リコール情報

令和7年6月26日届出 令和7年6月26日作業開始 リコール届出番号 外-4001

改善箇所説明図

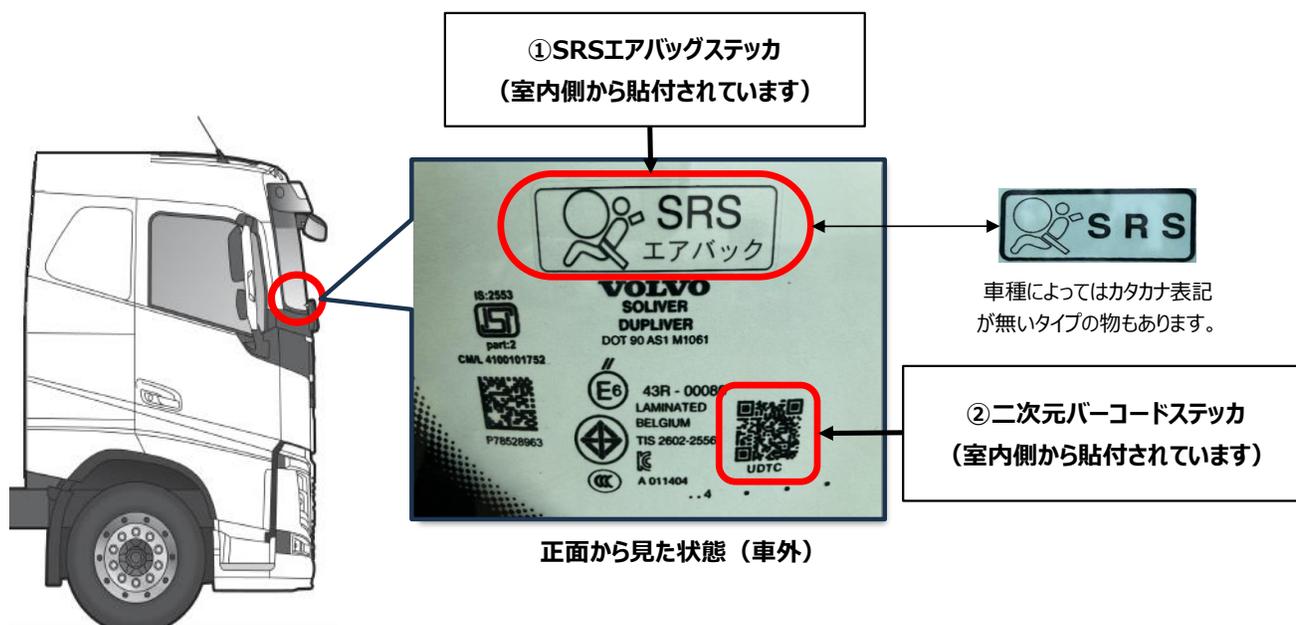
基準不適合発生箇所

前面ガラスの法規確認不足により指定以外のステッカが貼付されているため、道路運送車両の保安基準に適合していない。

注： は、取り除くステッカを示す。

改善の内容

全車両、前面ガラス内側右下隅に以下のステッカが貼付されている場合は、該当ステッカを取り除く。
①SRSエアバッグ表示ステッカ
②二次元バーコードステッカ

- 金属製のスクレーパーやカッター刃等は、ガラスを傷付けるおそれがあるため使用しないでください。
- ステッカが劣化・硬化して剥がし難い場合は、ドライヤーの温風をステッカに当て温めながら少しずつ剥がしてください。
- ガラス面に糊が残った場合は、周囲の内装材を保護した上で、灯油、専用の剥がし剤またはパーツリナー等をご使用ください。
(ダッシュボード、ピラーガーニッシュ、ウェザーストリップ等が変色しないようご注意ください)
